**SUPERINTENDENCIA DE INDUSTRIA Y COMERCIO
DIRECCIÓN DE NUEVAS CREACIONES**

ASUNTO	Radicación	08 094 245
	Trámite	011
	Evento	378
	Actuación	519
	Oficio	
	Folios	0 9466

Como resultado del Examen de Fondo realizado, con fundamento en el Artículo 45 de la Decisión 486 de la Comisión de la Comunidad Andina, se comunica:

Título de la solicitud: "Placa de osteotomía para nivelar el platillo tibial".

Figura 20 del documento US 6,623,486

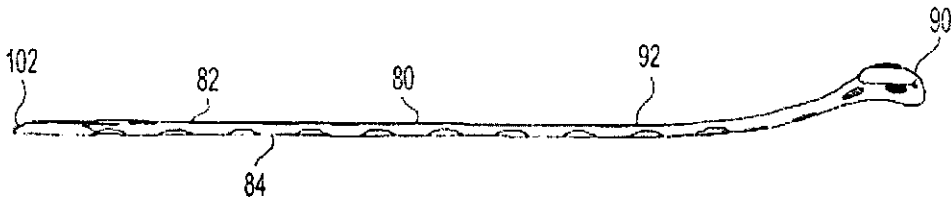
Características técnicas esenciales	D1
Placa ósea para asegurar dos segmentos de la tibia como parte de un procedimiento de osteotomía de nivelación tibial para un animal, que comprende:	Placa ósea para asegurar dos segmentos de la tibia como parte de un procedimiento de osteotomía, la cual comprende:
Una porción distal que comprende un vástago que tiene dispuesta en su interior una pluralidad de orificios para tornillo.	Una porción distal que comprende un vástago que tiene dispuesta en su interior una pluralidad de orificios para tornillo (ver fig. 20)
Una porción proximal que tiene una superficie superior y una superficie de contacto óseo opuesta a la superficie superior.	Una porción proximal que tiene una superficie superior y una superficie de contacto óseo opuesta a la superficie superior (Fig. 20).
Una pluralidad de orificios para tornillo de la porción proximal situados en la porción proximal.	Una pluralidad de orificios para tornillo de la porción proximal situados en la porción proximal (Fig. 20).

Las características esenciales del dispositivo de la reivindicación 1 habían sido divulgadas previamente en D1, el cual enseña, una placa ósea que incluye una porción distal, una porción proximal y una pluralidad de orificios a lo largo del cuerpo del dispositivo.

En consecuencia, la reivindicación 1 carece de novedad, según lo divulgado en el documento D1.
